Processo de licenciamento Ambiental
n.º PL20210816001551 – Ampliação do
estabelecimento da Cerâmica Outeiro do Seixo,
S.A.

Pedido de Elementos Adicionais (AIA,
PCIP, CELE e REAR)

Novembro 2021

Projeto: Licenciamento da ampliação do estabelecimento da Cerâmica Outeiro do Seixo, S.A.

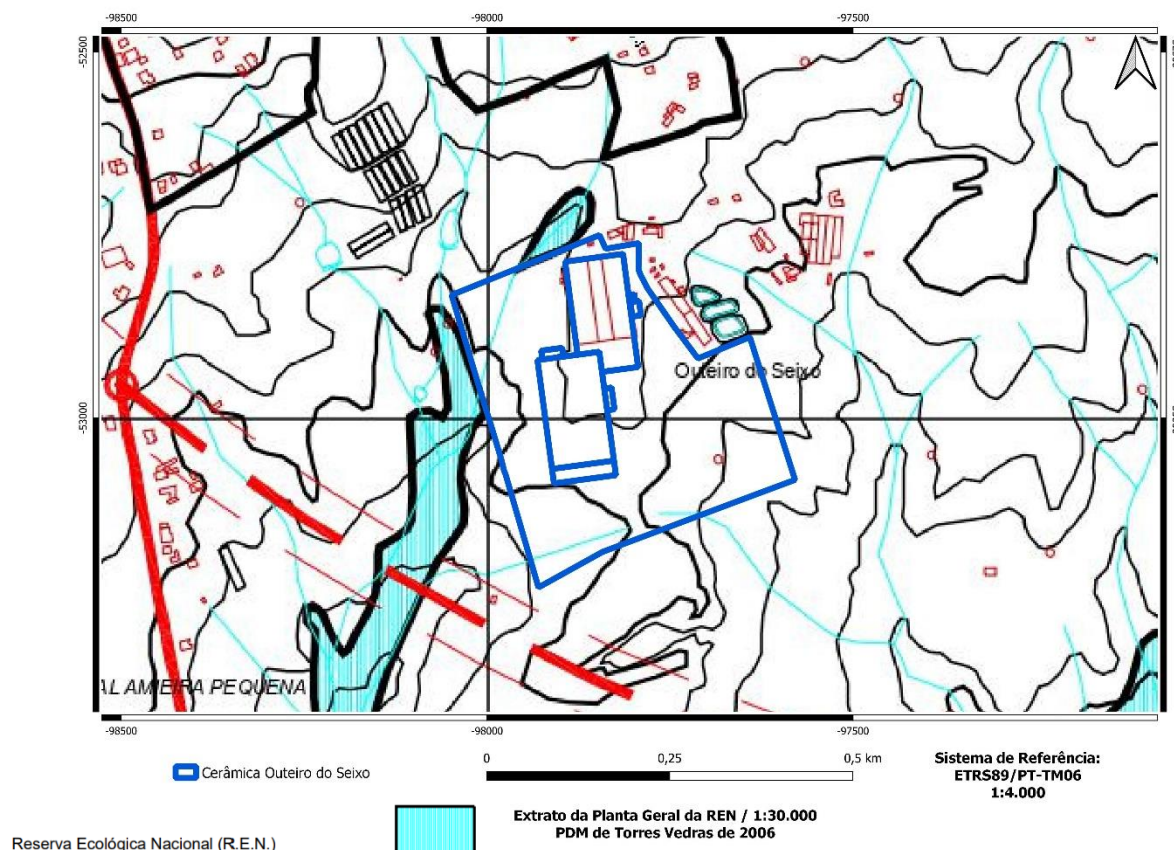
13. Assinalar eventuais interferências do projeto com áreas da REN, devendo para o efeito sobrepor o projeto sobre Carta da REN do PDM de Torres Vedras. Refere-se que a cartografia apresentada com as linhas de água assinaladas – cartografia (ampliação 1: 10 000) não é totalmente legível.

Conforme já referido no EIA, o projeto de ampliação da Cerâmica Outeiro do Seixo não tem qualquer influência em áreas de REN, apresentando-se abaixo a implantação do mesmo na carta da REN, assim como na reformulação do descritor “Ordenamento do Território” em anexo.

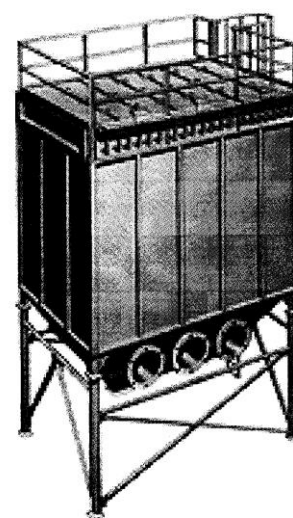
- 45. Com a ampliação serão instaladas novas fontes para a exaustão dos novos equipamentos, nomeadamente do forno (FF5), secador de tijolos (FF6 e FF7), gerador de calor (FF8) e secador de estilha (FF9).**

É referido no EIA que o dimensionamento adequado destas novas fontes, de acordo com a legislação em vigor, será também garantido. No entanto não são apresentados os cálculos das alturas das chaminés de acordo com a Portaria nº 190-a/2018, de 1 de agosto, nem demonstrada a conformidade das mesmas com os requisitos estabelecidos nos artigos 26º e 27º do REAR, pelo que os deverão apresentar.

Ver Relatório de “Dimensionamento de Chaminés” em anexo.
